Krycí list ZBV

**Oprava mostu ev.č. 244-006, most přes mlýnský náhon
v Kostelci nad Labem**

SO 101 Komunikace

Změnový list

Zadávací projekt – plocha vozovek

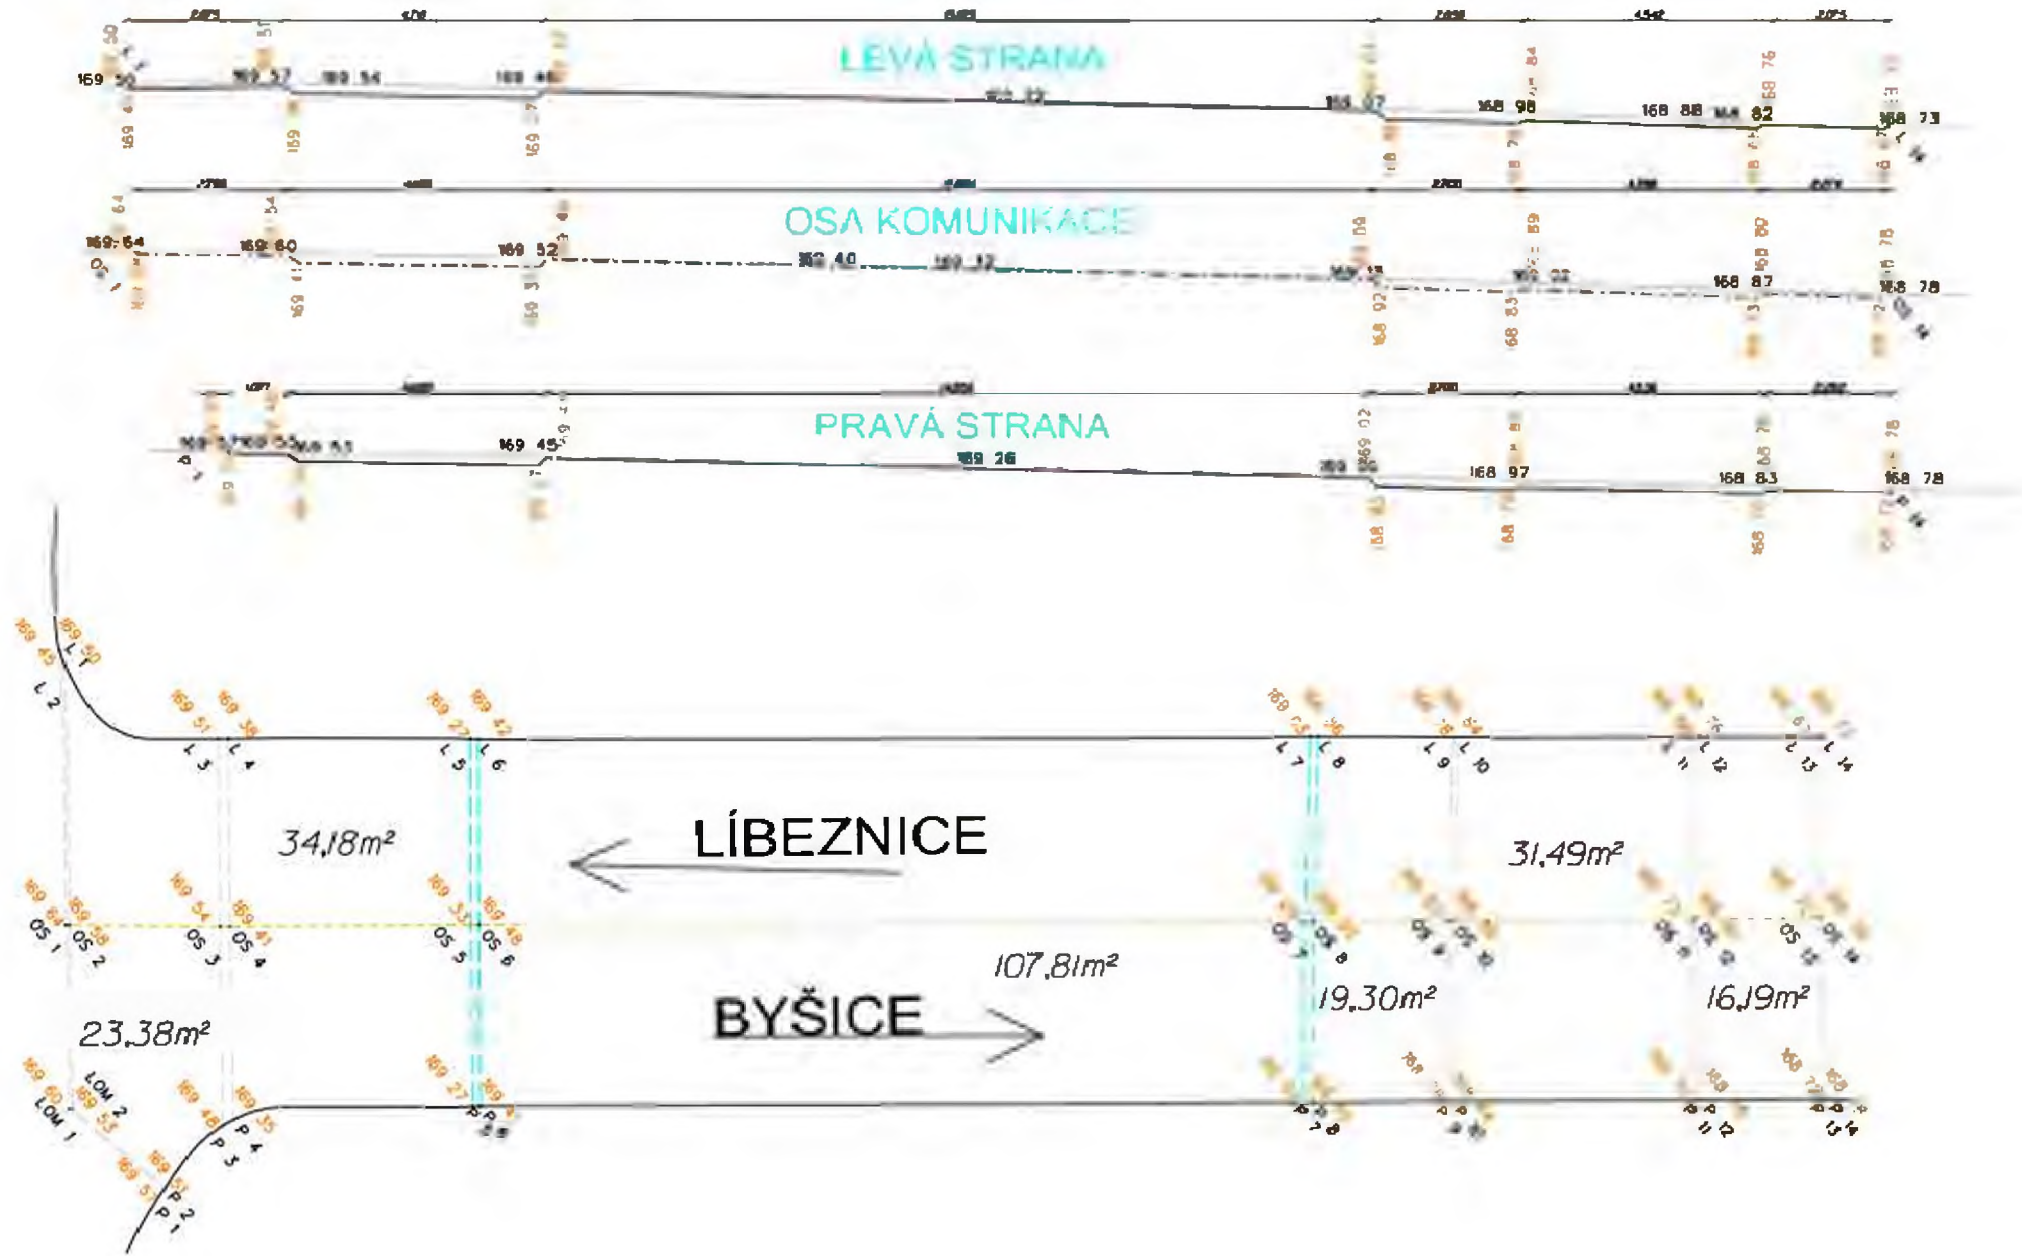
Změna rozsahu vozovek od doby zpracování PDPS se zvětšil rozsah vyjetých kolejí ve stávajícím živičném souvrství na předpolí směr Líbeznicev místě napojení vedlejší komunikace na hlavní silnici. po odfrézování vozovek, tím došlo ke změně rozsahu provedených vozovek. Vrstvy vozovek byly po provedení geodeticky zaměřeny a geodetické zaměření s výpočtem ploch je přílohou č. 08 ZBV. Jedná se o položky č. 9, 10 a 11. Položka frézování se nemění, protože výměra v zadání byla dostatečná.

1 / Od doby zpracování PDPS se zvětšil rozsah velkých vyjetých kolejí ve stávajícím živičném souvrství na předpolí směr Líbeznice v místě napojení vedlejší komunikace na hlavní komunikaci, který je třeba vyřešit pro bezproblémové napojení na novou komunikaci na mostě. Tím dojde ke změně rozsahu provedených vozovek. Bude provedeno geodetické zaměření s výpočtem ploch jako doklad pro nastalou změnu. V rozpočtu se bude jednat o změnu položek č. 9, 10 a 11.

Vzhledem k časovému odstupu geodetického zaměření zpracovaného pro PD a termínu realizace stavby se dá předpokládat, že povrch vozovky byl více porušen než v době zpracování projektu. Navýšení množství během realizace asfaltových vrstev je zanedbatelné a srovnatelné s ostatními akcemi podobného charakteru. Projektant s navýšením souhlasí.

8	56335	VOZOVKOVÉ VRSTVY ZE ŠTĚRKODRTI TL. DO 250MM	M2	66,960	66,960	0,000	175,00	11 718,00		0,00	11 718,00	0,00	0,00%
		"předpolí - ŠD tl. 250 mm"(5,8+3,5)*7,2											
9	574A33	ASFALTOVÝ BETON PRO OBRUBNÉ VRSTVY ACO 11 TL. 40MM	M2	200,000	232,350	32,350	605,00	121 000,00		19 571,75	140 571,75	19 571,75	16,18%
		"ACO 11+ tl. 40 mm - celá vozovka"200											
		ZBV č. 1 byl větší rozsah vozovek než předpokládala zadávací dokumentace - dle geodetického zaměření - příloha č. 1 107,81+34,18+23,38+19,3+31,49+16,19=232,35 m2											
10	574D55	ASFALTOVÝ BETON PRO LOŽNÍ VRSTVY MODIFIK ACL 16 TL. 60MM	M2	90,900	124,540	33,640	990,00	89 991,00		33 303,60	123 294,60	33 303,60	37,01%
		"ACL 16+ tl. 60 mm - předpolí"(35,3+55,6)											
		ZBV č. 1 byl větší rozsah vozovek než předpokládala zadávací dokumentace - dle geodetického zaměření - příloha č. 1 23,38+34,18+19,3+31,49+16,19=124,54 m2

Příloha 08a - Výkresy - s drenážním plastbetonem

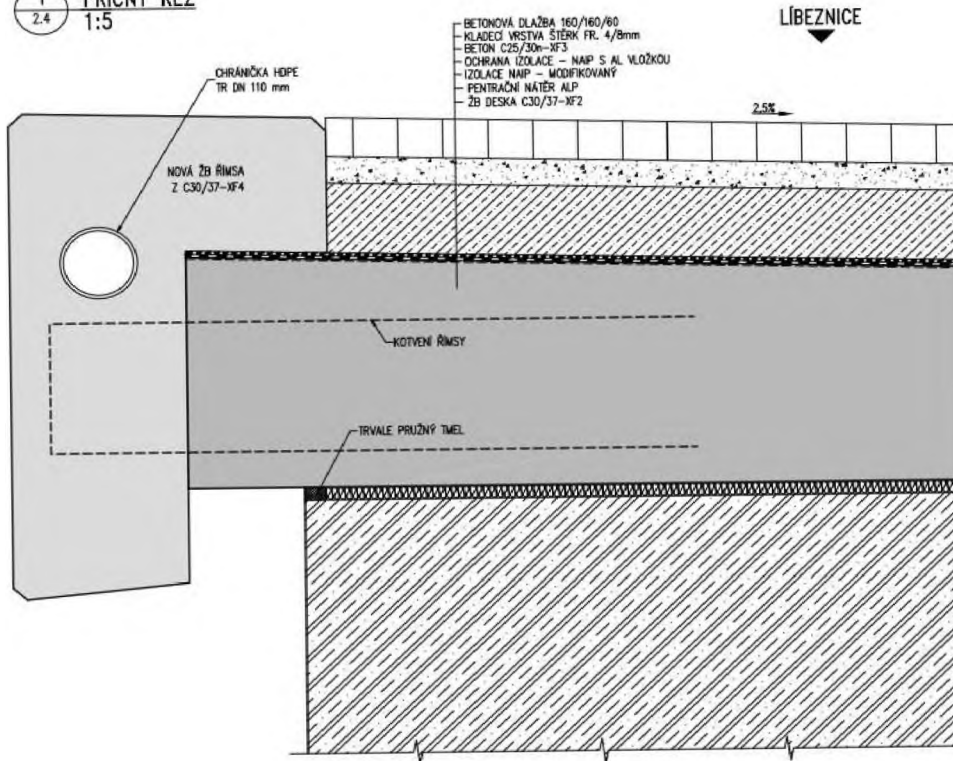
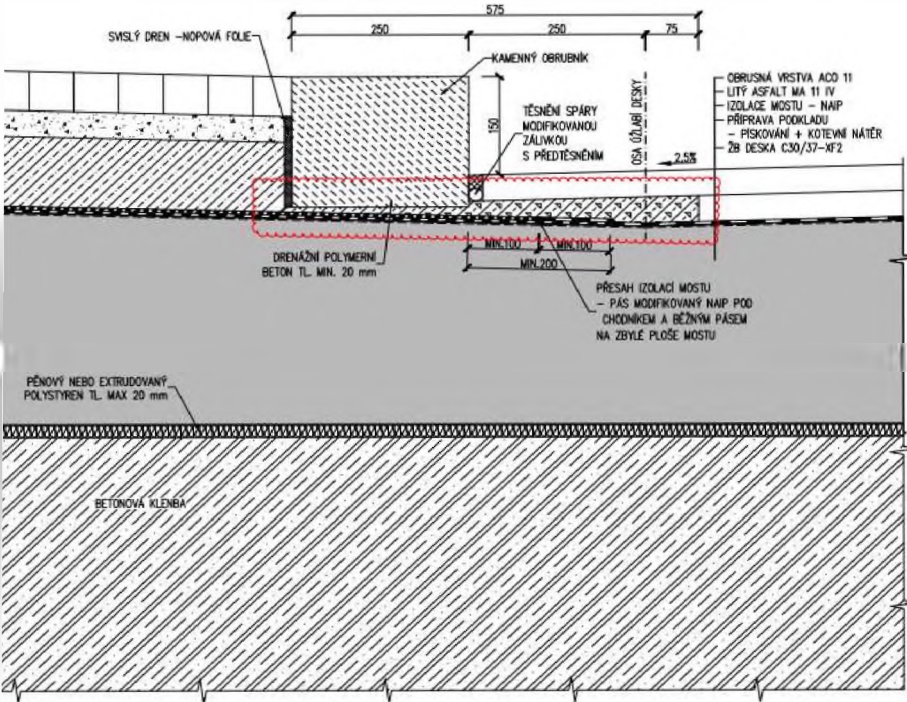
Drenážní plastbeton pod obrubníky Na základě odtěženého podloží a zjištěného stavu a dle skladby chodníkového tělesa bude nutno provést širší odvedení vody z izolačního souvrství za pomoci drenážního plastbetonu pod obrubníky dle RDS - výkres č. 15 a dle vzorových listů VL 4 - 402.32 - příloha č. 08 ZBV 2.

Z tohoto důvodu byla nutno provést širší odvedení vody z izolačního souvrství za pomoci drenážního plastbetonu v prostoru od úžlabí vozovky až pod obrubníky dle RDS – výkres č. 15 a dle vzorových listů VL 4–402.32.

Příloha 08b - Výkresy - s drenážním plastbetonem

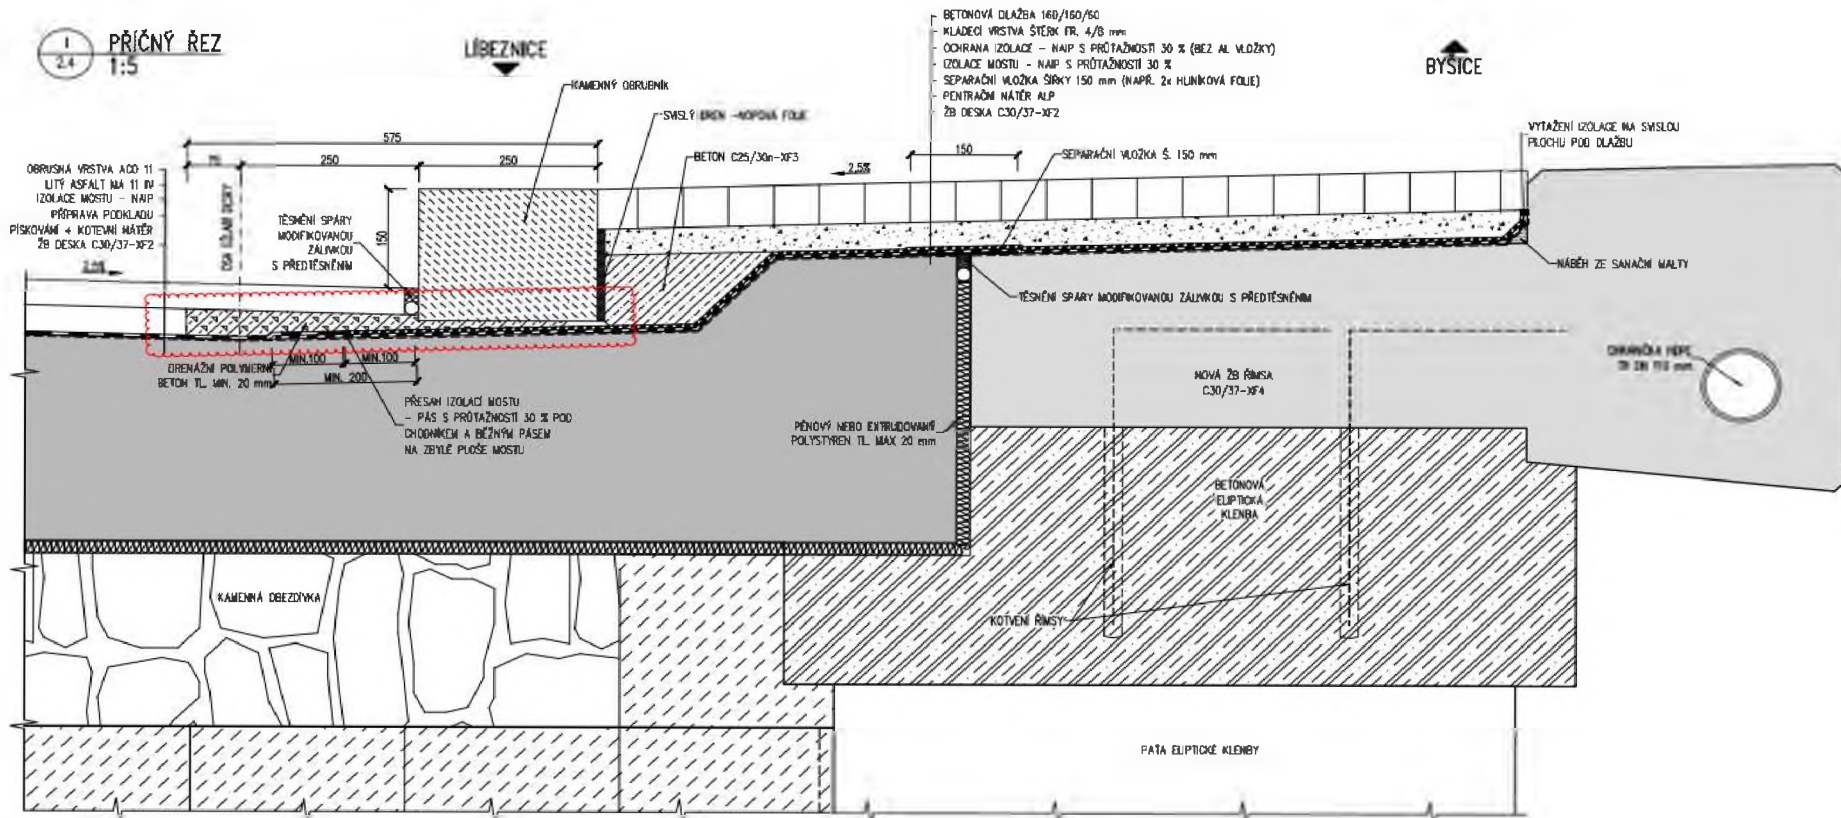
Na základě odtěženého podloží a zjištěného stavu a dle skladby chodníkového tělesa bude nutno provést širší odvedení vody z izolačního souvrství za pomoci drenážního plastbetonu pod obrubníky dle RDS - výkres č. 15 a dle vzorových listů VL 4 - 402.32 - příloha č. 08 ZBV 2.
